**NOTA VAN WIJZIGINGEN
INPASSINGSPLAN
GEBIEDSONTWIKKELING OOIJEN-
WANSSUM**

Maastricht, 13 mei 2016

Het voorliggende document betreft de Nota van Wijzigingen en heeft betrekking op de wijzigingen die in het Provinciale Inpassingsplan (verder: PIP) zijn doorgevoerd. Het vast te stellen PIP is op een aantal punten gewijzigd ten opzichte van het ontwerp PIP, zoals dat van 18 juni tot en met 29 juli 2015 ter inzage heeft gelegen. Deze wijzigingen zijn deels het gevolg van ambtshalve aanpassingen. Daarnaast heeft een aantal zienswijzen geleid tot aanpassing van het ontwerp PIP. In deze Nota van Wijzigingen worden die aanpassingen genoemd die zien op de juridisch-bindende onderdelen van het inpassingsplan, te weten de planverbeelding en de planregels.

Bijlage 1: Overzichtskaart dijkenplan; verschil ontwerp PIP met PIP

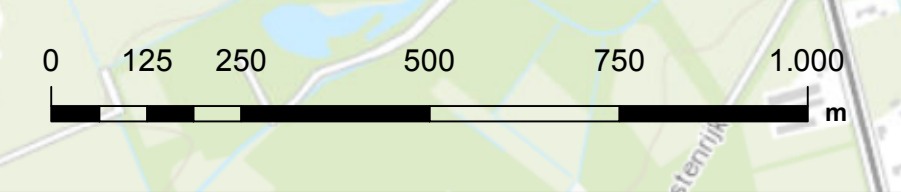
- In overleg met het Waterschap en mede naar aanleiding van overleg met particulieren is het dijkenplan geoptimaliseerd en zijn dijktracés op een aantal plaatsen aangepast.

Als bijlage 1 bij deze Staat van Wijzigingen is een overzichtskaart gevoegd, waarin de verschillen zijn weergegeven. Om de leesbaarheid van het dijkplan te vergroten is een leeswijzer bijgevoegd;

50. Er zijn kleine optimalisaties in het dijkplan doorgevoerd waarmee dijktracés op een aantal plaatsen aangepast, zie ook bijlage 1 bij de staat van Wijzigingen.

Bijlage 2: Overzichtskaart locaties hoge grond

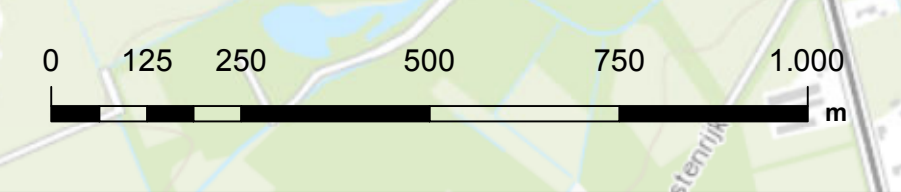
Om het ontwerp te kunnen optimaliseren is op 5 locaties een wijzigingsbevoegdheid op de verbeelding toegevoegd welke nu ook in de planregels is opgenomen. Het gaat hier om de wijze waarop de viaducten/bruggen in het Ontwerp-PIP zijn opgenomen. Daarnaast wordt er op verschillende locaties hoge grond mogelijk gemaakt. Als bijlage 2 bij deze Nota is een overzichtskaart opgenomen met de locaties van de hoge grond.
